Réponses aux observations des personnes publiques associées relatives à la révision du Plan Local d'Urbanisme de la commune de Couffé

Commune de Couffé - révision du P.L.U. – Annexe à la délibération du Conseil Municipal en date du 5 décembre 2019

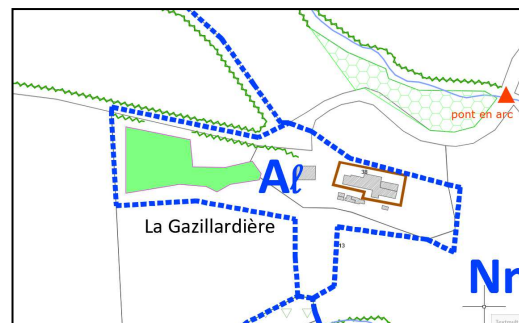
CDPENAF	<i>La Gazillardière (A) : assurer la protection des boisements et adapter le règlement aux seules constructions en lien avec l'activité existante</i>	La commune est favorable pour protéger le boisement. Boisement à protéger au titre du L.151-23 (ajout d'une trame sur les documents graphiques, surface ajoutée : environ 0,4 ha) en vert sur l'extrait ci-contre
CDPENAF	<i>Qualifier les deux sites de station d'épuration en STECAL</i> <i>Revoir la délimitation du secteur Ns : parcelle au Sud à exclure, privilégier la parcelle à l'Est</i> <i>Affecter un zonage As au lieu de Ns pour le site de La Métellerie</i>	La commune est favorable : • Création d'un zonage et d'un règlement As pour la station de La Métellerie (cf extrait ci-contre), • Rapport de présentation : ajout des deux sites de station d'épuration en STECAL, • Ajustement du périmètre Ns de la station du bourg comme demandé par la CDPENAF (cf extrait ci-dessous)

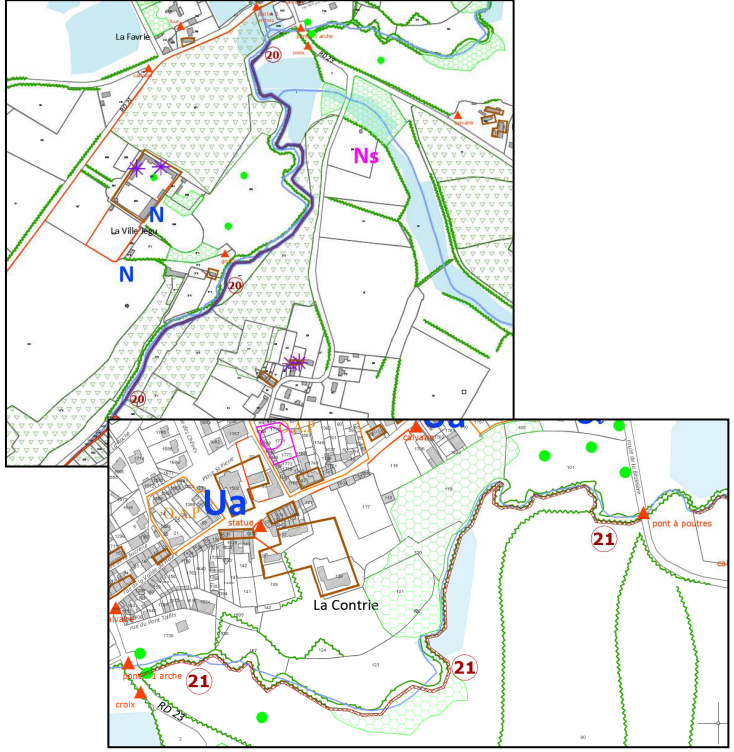
Ajustements de zonage		
<i>La Tricotière : demande de reclassement de l'arrière de la parcelle 188</i>	Reclasser la totalité de la propriété en Ub car sans incidences sur la réalisation future de l'opération d'aménagement de La Tricotière Il s'agit d'une réserve (n°3) à l'avis favorable.	La commune est favorable dans la mesure où cela ne remet pas en cause la réalisation de l'opération d'aménagement. De plus, cette parcelle n'est pas intégrée dans le périmètre de DUP. Ajustement du trait de zonage pour reclasser ce fond de jardin en Ub et l'exclure du périmètre d'OAP. <i>Cf. extrait ci-dessous (parcelle concernée en cercle magenta)</i>

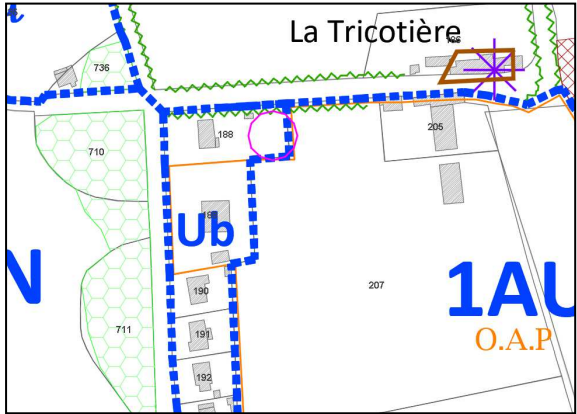
<i>La Bézinière (parcelle 86) : souhait de conserver un zonage U afin de construire 2 lots</i>	Classement agricole pas adéquat Un classement de type UB1 et/ou assorti d'une protection des espaces boisés serait cohérent, s'il s'agit d'interdire l'extension à l'extrémité de La Bézinière	La commune est favorable pour intégrer ce fond de jardin en Ub1. L'implantation d'annexes sera soumise aux règles de recul lié à la route départementale RD 21 (pas de risque d'accentuation du mitage de l'espace agricole). <i>Cf. extrait ci-contre (+2505 m² en Ub1)</i> 
<i>Les Mazeries : demande de reclassement de l'ensemble de la propriété en zone U</i>	Classement A incompréhensible (parcelle divisée en 3 zones : Ub, Ub1 et A-p) Classement Ub1 recevable afin d'éviter les divisions ultérieures des propriétés	La commune est favorable pour étendre le périmètre de la zone Ub1 <i>Cf. extrait ci-contre (+610 m² en Ub1)</i>

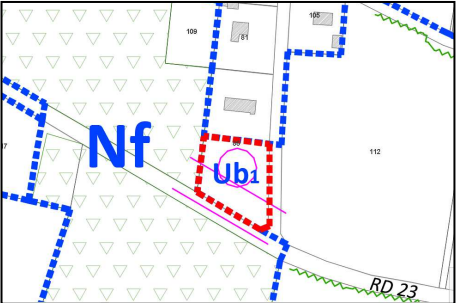
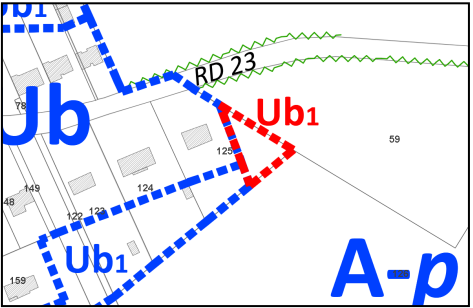
Cheminements doux		
<i>Proposition de nouveaux emplacements réservés le long du Havre et du Beusse</i>	Demande intéressante mais préconise l'élaboration d'un schéma directeur des liaisons piétonnes et cyclables pouvant justifier éventuellement de l'inscription d'emplacements réservés dans une procédure de modification ultérieure du document d'urbanisme	La commune est favorable pour inscrire deux nouveaux emplacements réservés le long du Beusse – en rive Sud (au Sud du bourg) et le long du Havre – en rive Est (entre le plan d'eau du bourg et Le Bas Vieux Couffé). Ils seront dénommés n°20 et 21. <i>Cf. extraits ci-dessous</i>
